Anlage 2

ERDGESCHOSS
M. 1:100
Wo.-F. = 36,14 qm
Nu.-F. = 221,08 qm

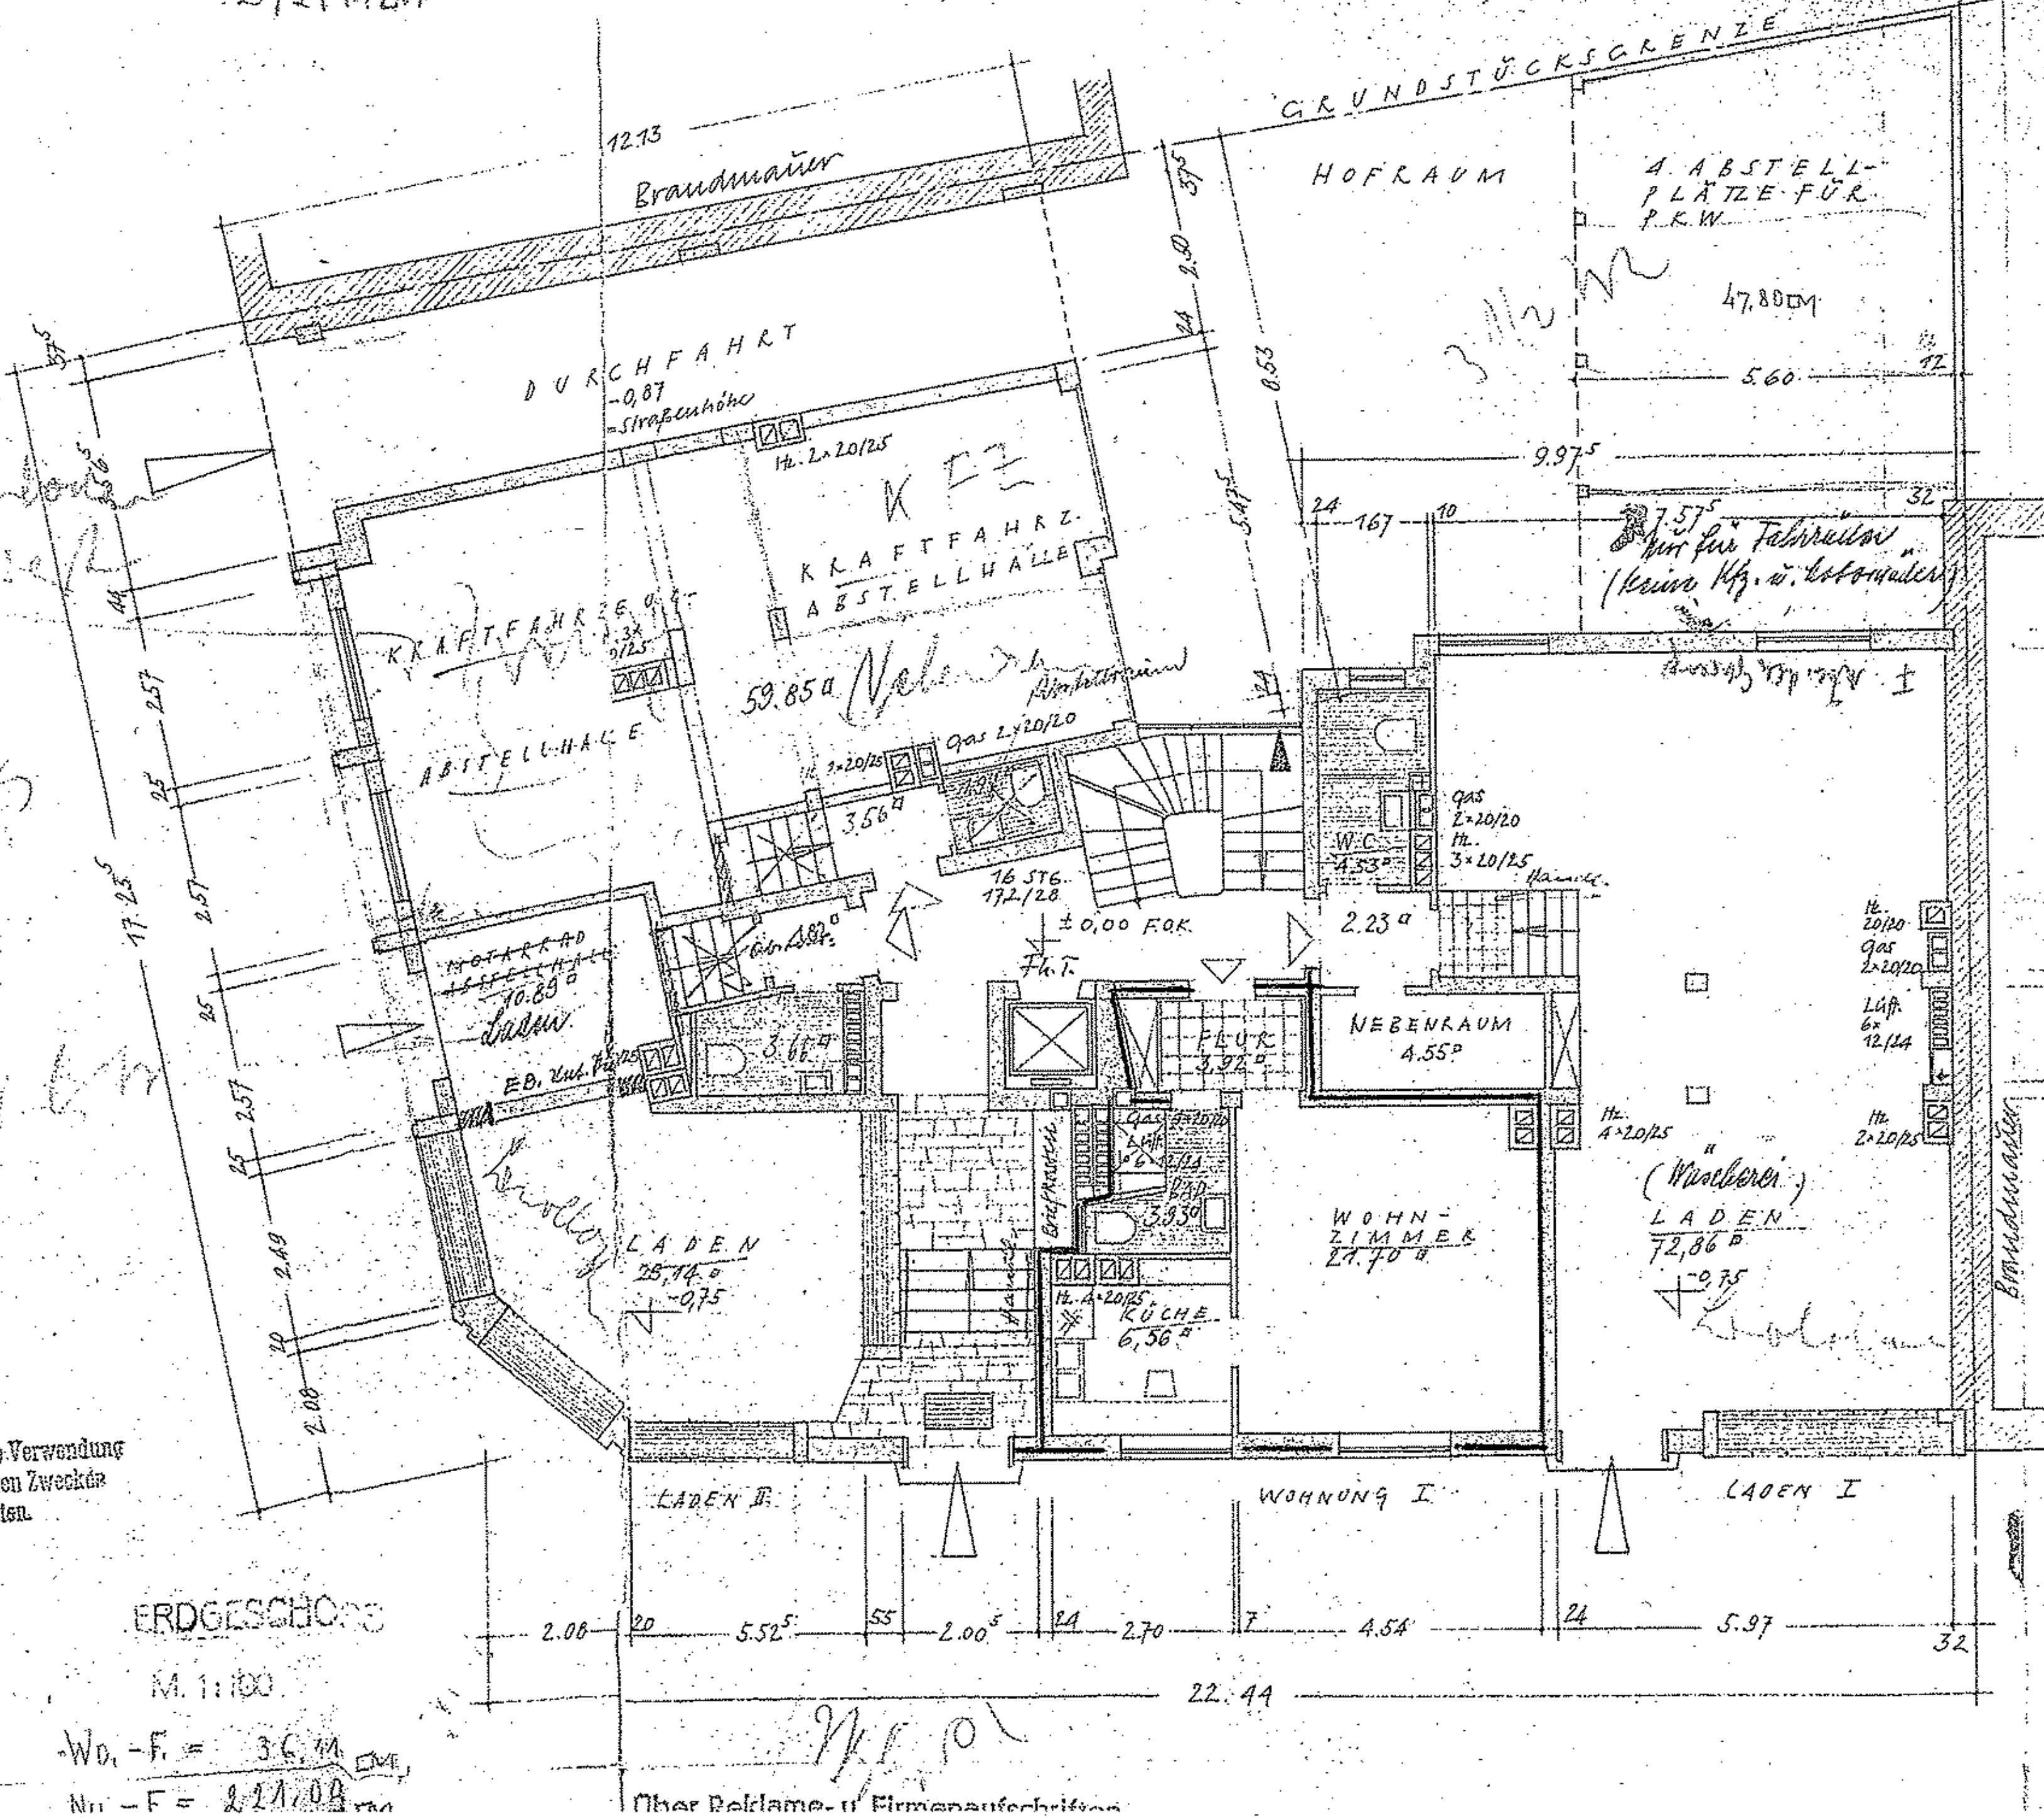
Treppenanlagen nach § 38 der M.[illegible]
Treppenlaufbreite mind. ...
bei den Wendelstufen an ...
Gehlauf

Die Bekanntmachung der Obersten Baubeh[illegible] im Bayer. Staatsministerium des Innern Nr. 9102a 68 vom 30. 7. 49 über Einführung von techn. Baubestimmungen ETB — Ergänzu[illegible] über Schallschutz sowie DIN 4109 u. DIN 4[illegible] sind einzuhalten desgl. DIN 4108 über Wär[illegible]schutz im Hochbau.

(d ≧ 12 cm, Materialfestigkeit ≧ der[illegible] sind mit den Umfassungs- u. Mittel[illegible] gleichzeitig und im Verband mit aufzu[illegible]

Aussteifwände (d ≧ 12 cm, Materia[illegible] der Tragwände) sind mit den Umfas[illegible] tragmauern gleichzeitig und im Ve[illegible] mauern.

Die technische Prüfung erfolgte auf G[illegible] genden Planes. Soweit sich technisc[illegible] nicht aus dem Bauplan ergeben und [illegible] sen erst bei der Bauausführung herv[illegible] setzliche Bestimmungen oder technisc[illegible] verletzt werden, ist mit dementsprech[illegible] zu rechnen.

Die Vorschriften über die Verwendung von Läden zu besonderen Zwecken sind zu beachten.

Der verantwortliche Baumeister haftet fü[illegible] gemäße Ausführung und die genaue Einh[illegible] baupolizeilichen Bestimmungen, auch s[illegible] Plan nicht eingezeichnet sind.
